Redazione: N. Kirchmair
Data: 30.05.2007

Sostituzione piastra ad irraggiamento del vecchio tipo

Zona die cottura vista die dietro

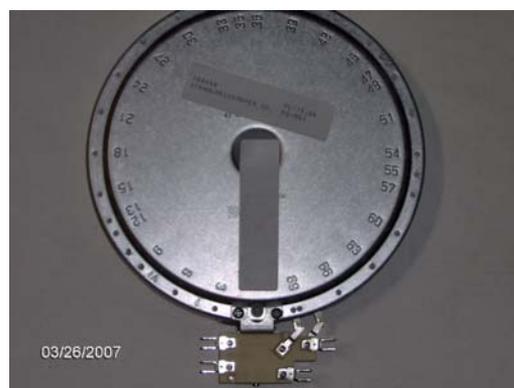
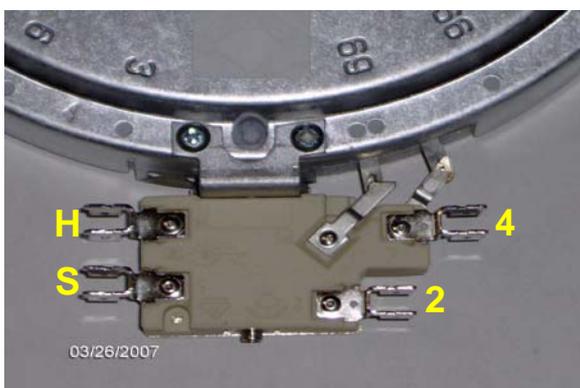
In caso di sostituzione di una piastra ad irraggiamento (**ricambio numero 564650 / 538252 / 160301 / 538628 / 564647**) si dovrà impiegare una nuova piastra ad irraggiamento Hi-Light 180mm, sulla quale sono state modificate le codifiche dei collegamenti.

Codifica contatto sensore di calore residuo (a potenziale zero) S + H
Codifica cavo della piastra 2 + 4

La nuova piastra ad irraggiamento ha il **numero di ricambio 160350**.
